改善箇所説明図

改善措置の内容

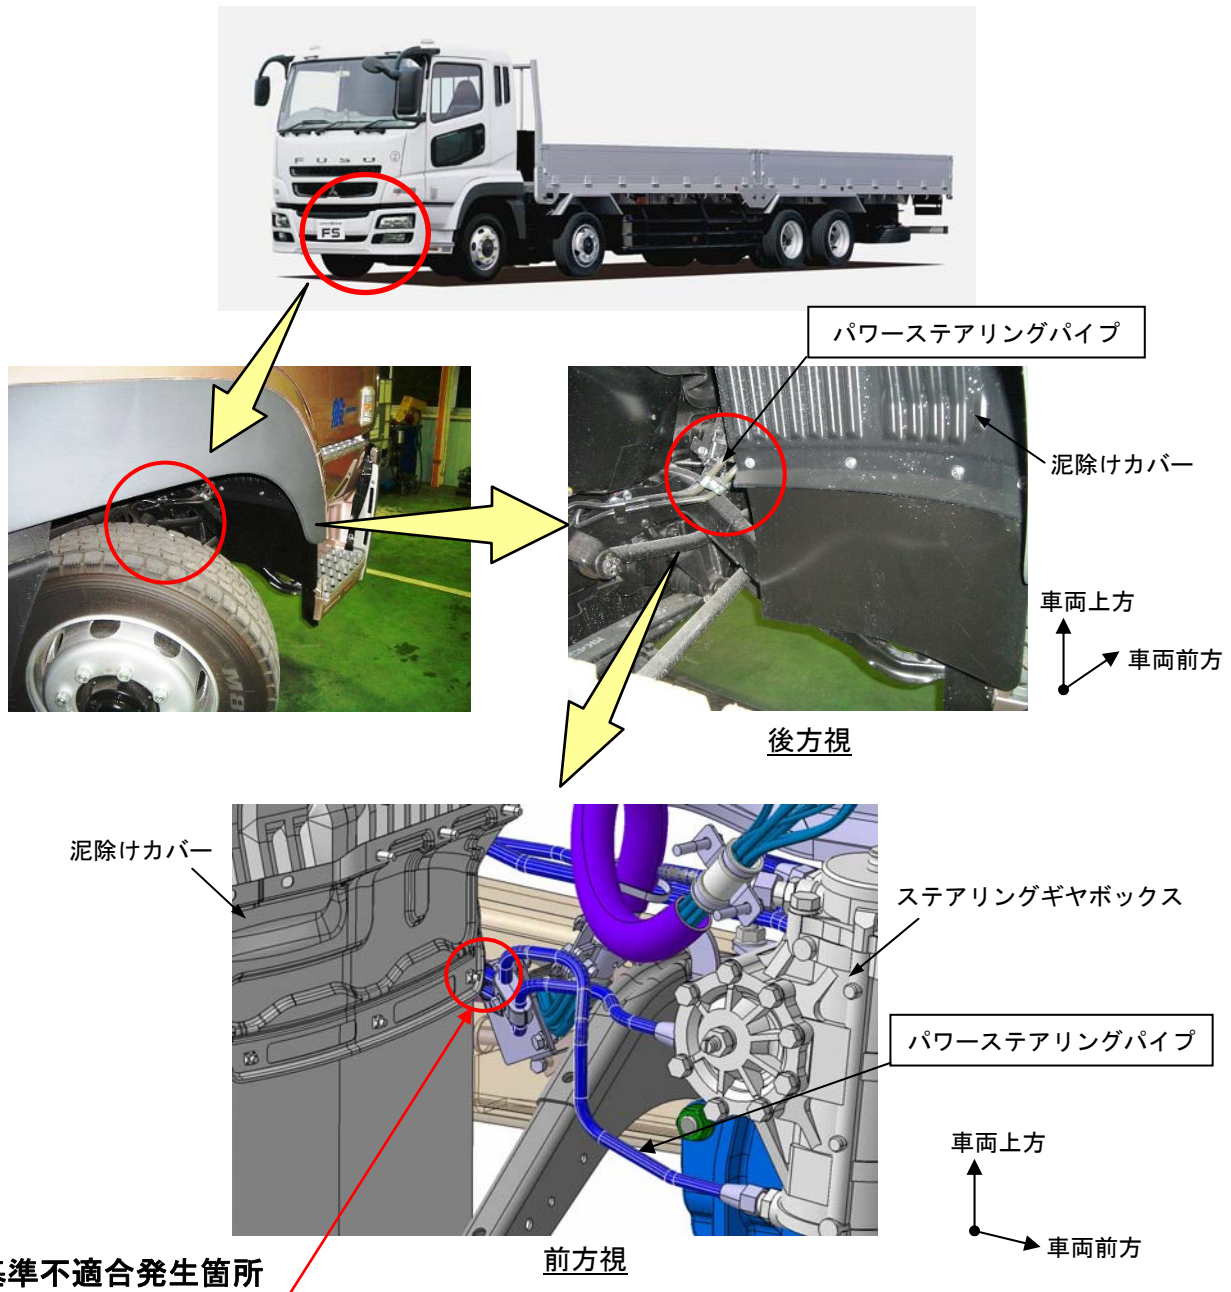
前2軸の大型トラックにおいて、パワーステアリングパイプと泥除けカバーの隙間が少ないものがある。そのため、そのままの状態で使用を続けると、走行中の振動によりパワーステアリングパイプが泥除けカバーと干渉して損傷し、パワーステアリングオイルが漏れて操舵力が増大するおそれがある。

全車両、パワーステアリングパイプを点検し、干渉痕がある場合は新品に交換する。また、パワーステアリングパイプと泥除けカバーの隙間を点検し、隙間が確保されていない場合は隙間を確保する。

識別：作業完了車には、助手席リヤドアピラーストライカー付近に「HD145」の文字が記載された白黄色シールを貼付ける。
